Information Technique Chaudières fioul à condensation

OEnoviaFioul Confort :
OSCR 18 – OSCR 24 – OSCR 30

OEnoviaFioul Max :
OSCR 45 – OSCR 60 – OSCR 90 – OSCR 120

N° ITOE0221A-fr

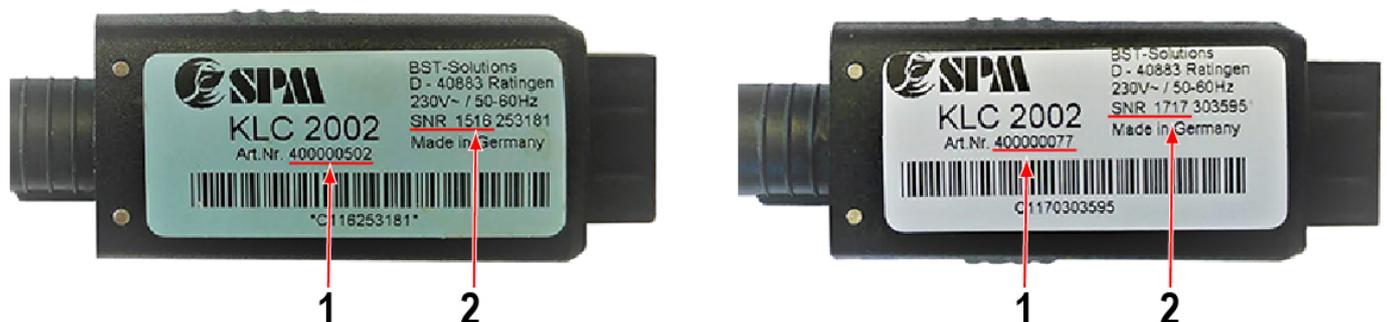
Les **cellules de détection de flamme** BST fabriquées entre **semaine 01-2017** et **semaine 27-2017** (incluses) peuvent présenter un défaut de fabrication.

Ce défaut provoque des **défauts d'allumage** (non-détection de flamme au démarrage) et/ou des **pertes de flamme** pendant le fonctionnement du brûleur avec apparition des défauts suivants :

- Sur **Tableau de commande OE-tronic 4** : codes erreur **B03 – L04 – L36**.
- Sur **Tableau de commande OEtroCom-3** : codes erreur **E07.14 – E07.20 – E07.29 – E07.35**.

Si les conditions ci-dessus sont réunies, la **cellule de détection de flamme** doit être remplacée.
